タービン建屋東側における 地下水及び海水中の放射性物質濃度の状況と対策

平成25年 8月27日

東京電力株式会社

＜対策進捗状況報告, 前回WG指摘事項回答＞

観測孔No.1-9 暫定値の取り扱いについて

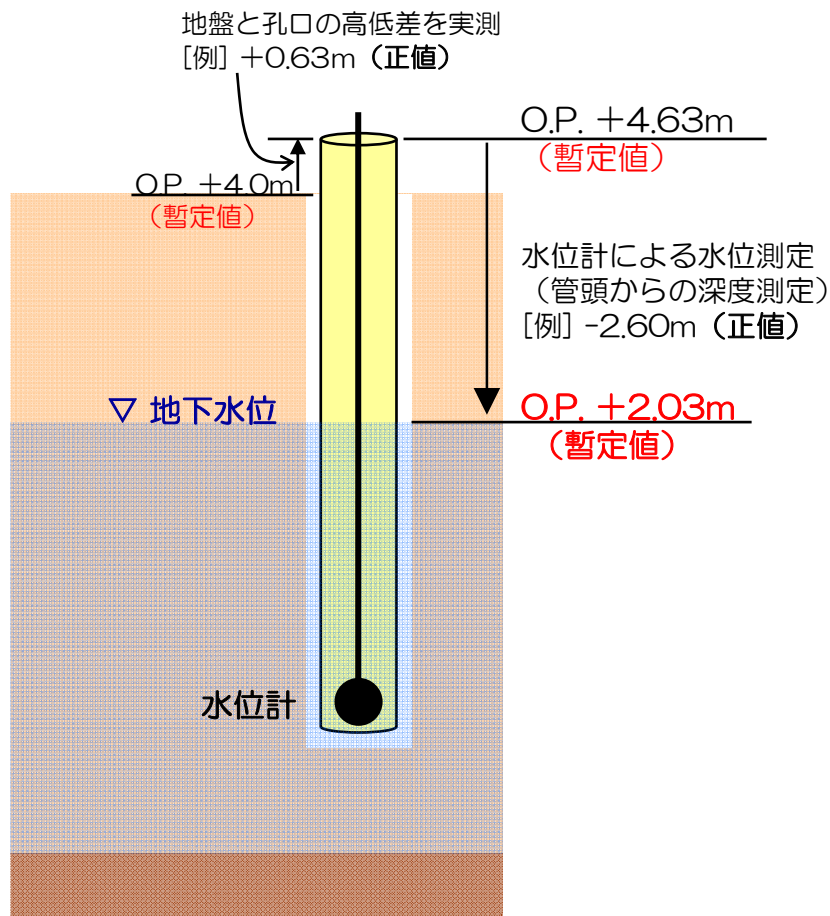
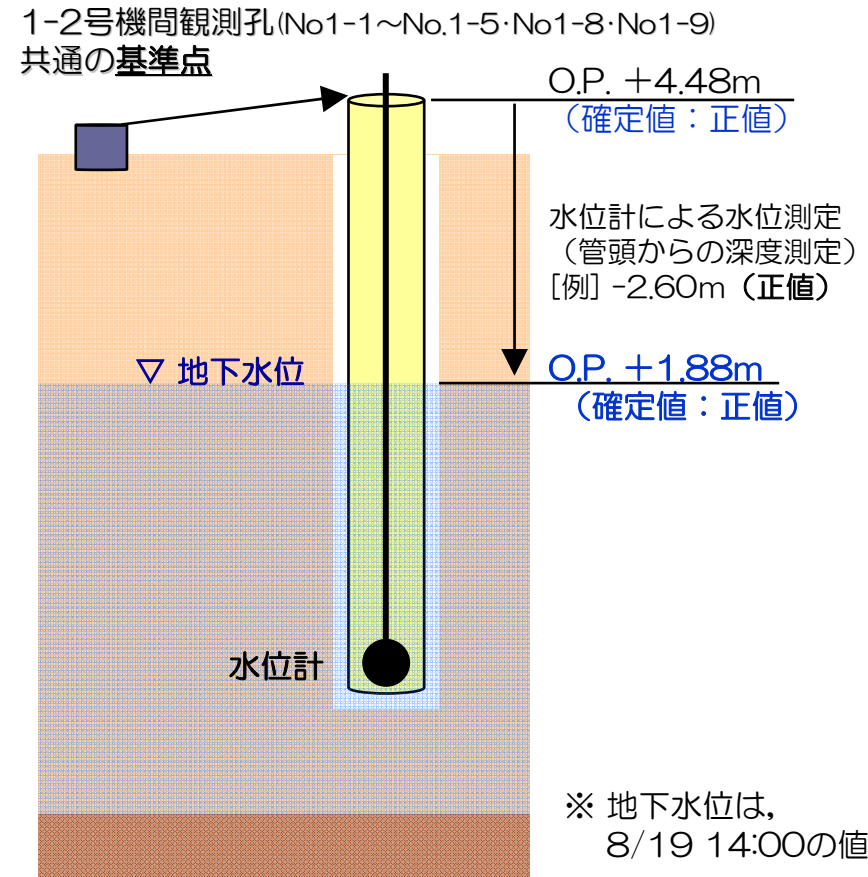
3. 前回WGでの指摘事項に対する回答

早急に観測孔を掘削し、地下水位を確認する必要があったため、地盤をO.P. +4.00mと仮定して施工を開始

※ 観測孔No.1-9の暫定値
8/23に確定値 (連続データ) に更新
